Materiál do operatívnej porady starostu

Zámer: Južné mesto – zóna C0: Viacpodlažná bytová zástavba, Bratislava-Petržalka

Stupeň: dokumentácia pre územné rozhodnutie

Stanovisko URaD:

JM-CO
HMOTOVÉ RIEŠENIE

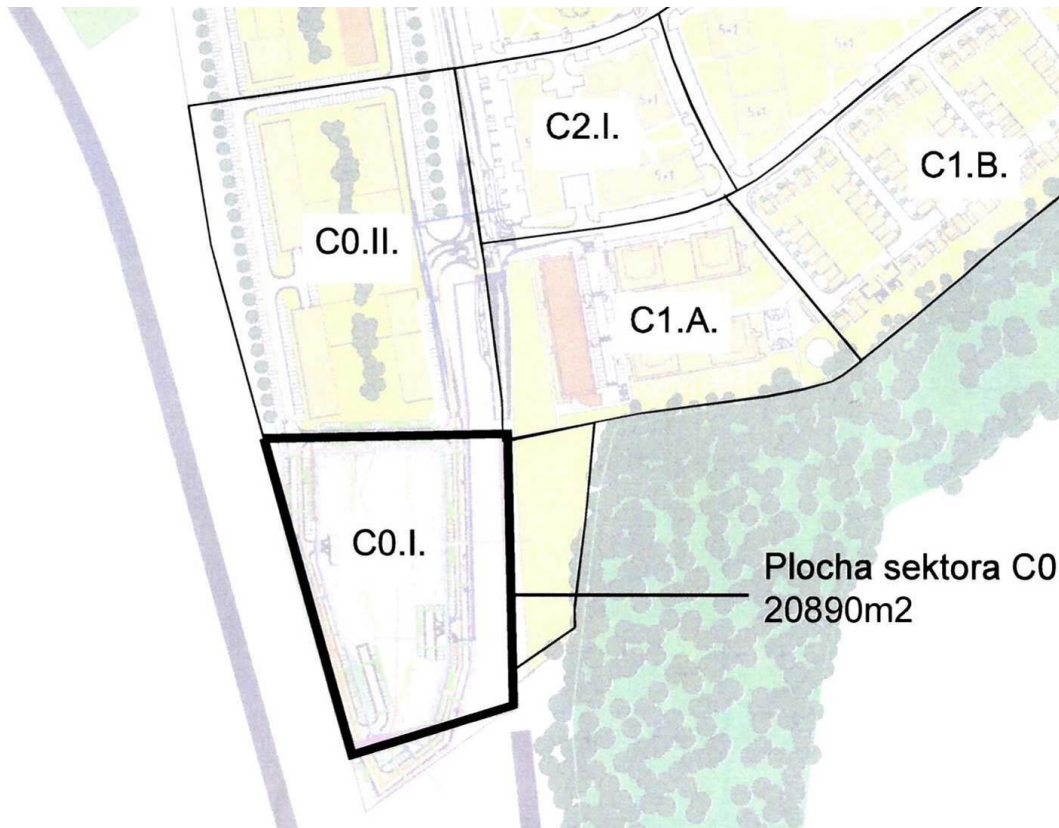
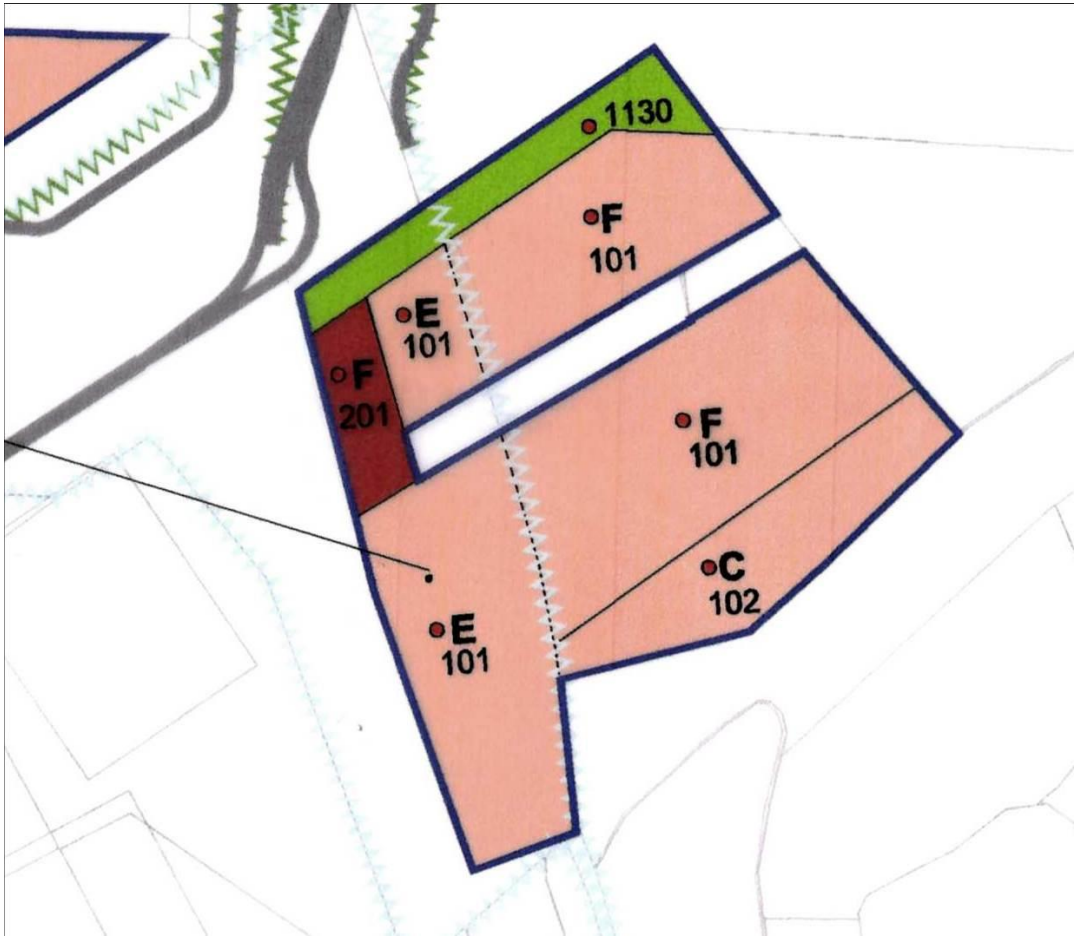
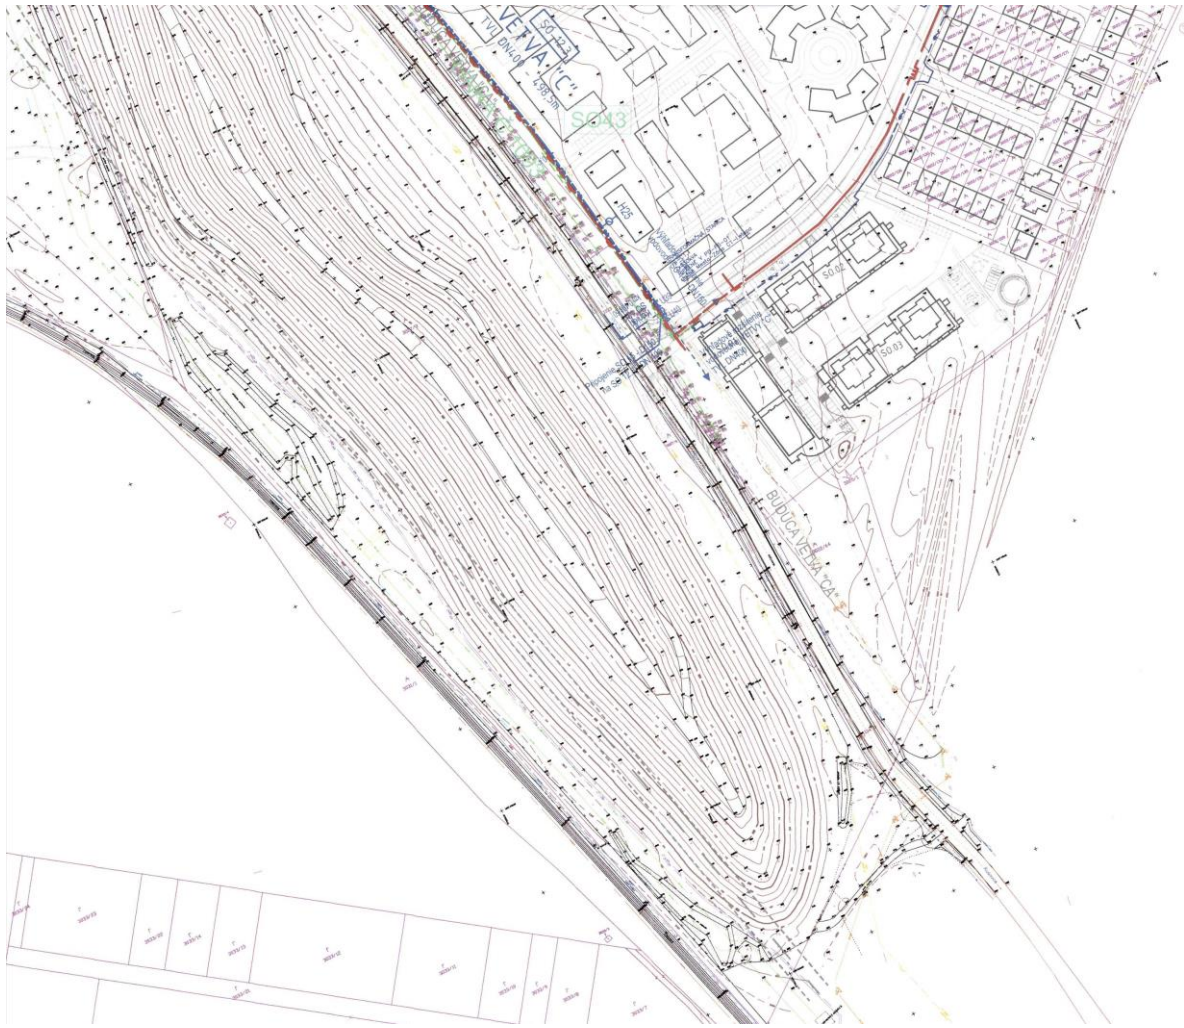
1. Výstavba je navrhovaná na južnej časti telesa navážkového valu, pričom **nebola predložená projektová dokumentácia odstránenia telesa navážkového valu a naloženia s jeho obsahom** (stavebné hmoty z asanácie starej Petržalky, stavebné hmoty vzniklé pri HBV v Petržalke a iné hmoty a látky, ktoré môžu byť prítomné).

2. Hlavné vstupy do objektov bytových domov sú navrhované z priestoru okružnej komunikácie. V dokumentácii sa uvádza: „...kompozičným ohniskom je centrálny priestor ... *pešími komunikáciami spájajúcimi jednotlivé bytové bloky ... v priamej nadväznosti na vstupy do bytových domov sa nachádza vnútorný oddychový priestor...*“ [Sprievodná správa, str. 2]. Požadujeme **doplniť vedľajšie vstupy do navrhovaných objektov bytových domov** orientované do priestoru vymedzeného blokom bytových domov a tento priestor adekvátne preriešiť v zmysle citovanej časti projektovej dokumentácie.

3. Nakoľko pešie ťahy nie sú uvažované v nadväznosti na existujúcu štruktúru (Lúky IV-VIII) žiadame ich o to viac vzťahovať na zastávky MHD. Pešie trasy navrhnuté v PD nerešpektujú kritérium logickej a najkratšej trasy. Zo začiatku aj konca nástupišťa zastávky MHD žiadame **priamo smerovať chodník k navrhovaným priechodom**.

4. Kolmé parkovacie miesta žiadame skrátiť min. o 30cm s uvažovaným previsom (viď STN 73 6056) a o túto vzdialenosť rozšíriť chodník (tak aby priechodný profil (aj s prípadným previsom) bol zachovaný v šírke 2m. To platí najmä v severnej časti investičného zámeru

6. S riešením statickej dopravy na plochách v zóne C1 (65 pm.) rozhodne nesúhlasíme. Požadujeme, aby **vyriešiť nároky na statickú dopravu v rámci zóny C0**, sektora C0.I., prípadne v rámci sektora C0.II. v prípustnej pešej dostupnosti.

7. V dokumentácii nie je uvažované s výstavbou zariadenia materskej škôlky ani základnej školy. Požadujeme doplniť návrh riešenia.
